## Dodatek č. 1

ke Smlouvě o dílo č. 028/OPI/2021 na rekonstrukci clientské haly v objektu VZP ČR v Uherském Hradišti uzavřené dne 06. 08. 2021 (dále jen: „Smlouva“)

## VZP Uh.Hradiště - oprava havarijního stavu stropu nad clientskou halou

Majitel : objektu	VŠEOBECNÁ ZDRAVOTNÍ POJIŠŤOVNA ČR	Zpracovatel	[REDACTED]	
Objednatel posudku :	VŠEOBECNÁ ZDRAVOTNÍ POJIŠŤOVNA ČR	IČO :	[REDACTED]	
Název akce:	<b>POSOUZENÍ A NÁVRH STATICKÉHO ZAJIŠTĚNÍ A OPRAVY HAVARIJNÍHO POŠKOZENÍ HURDIS STROPU OBJEKTU VZP UHERSKÉ HRADIŠTĚ</b>	Formát :	7 x A 4	
		Datum :	říjen 2021	
Místo akce:	KLIPR Uherské Hradiště, Františkánská 139, Uherské Hradiště	Měřítko :	Číslo výkresu :	
Obsah :	<b>STATICKÝ POSUDEK STÁVAJÍCÍHO STAVU</b>

Celkový pohled na stávající staticky narušený strop z ocelových nosníků  
a keramických tvarovek HURDIS u většího clientského sálu

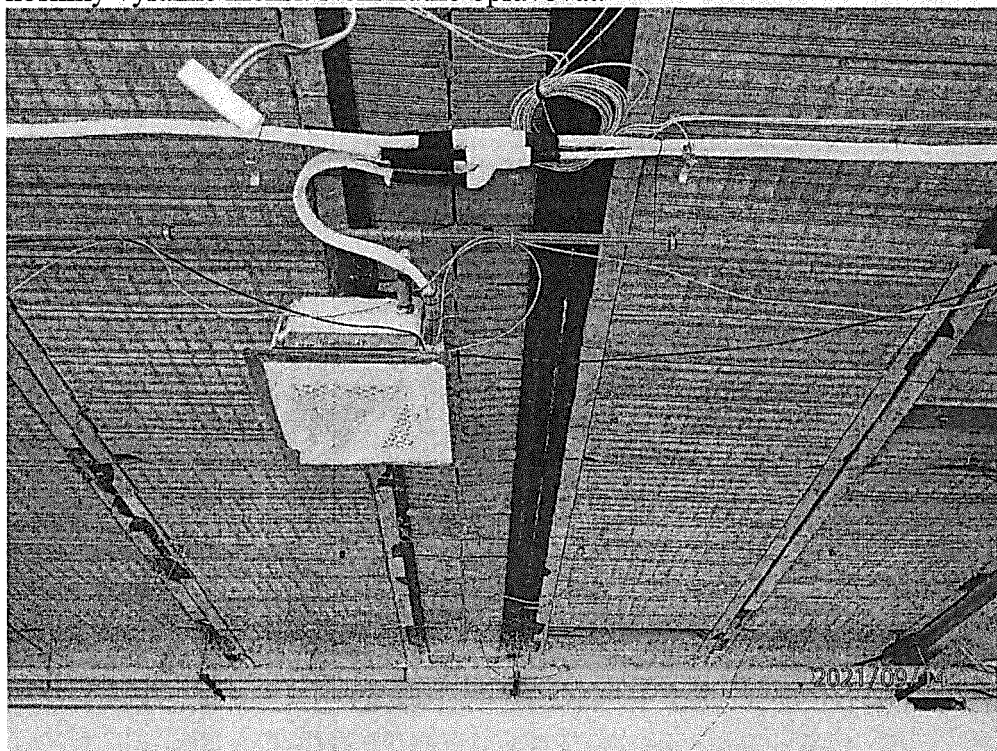
Detail pohledu na strop, kde jsou velké praskliny v keramických tvarovkách HURDIS, a také již deformace těchto tvarovek prolomením nebo posunutím ze své původní polohy. Zde se jedná již o havarijní stav stropní konstrukce

V této části stropu jsou také sice prolomeny keramické tvarovky, ale zde to je spíše vada již z provádění, kdy nebyly tvarovky dobře podepřeny. Nejedná se o statickou vadu, jen vizuální. Navíc je zde rozpětí mezi ocelovými nosníky výrazně menší. Není nutno opravovat.

Pohled na druhou stranu stropu u většího klientského sálu

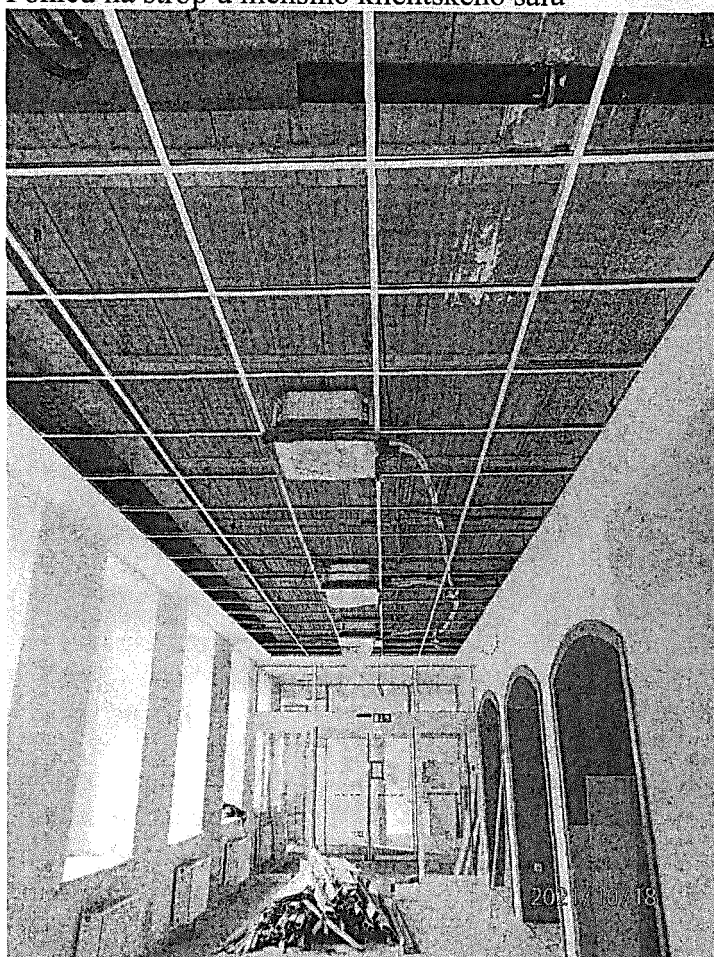
Pohled na odloupnuté okraje keramických patek tvarovek HURDIS.  
Nejedná se ale o nebezpečnou vadu, není nutno opravovat.  
Na spodní stranu ocelových nosníků stropu budou navařeny ocelové trny,  
a na ně pak podpůrné ocelové „L“ profily
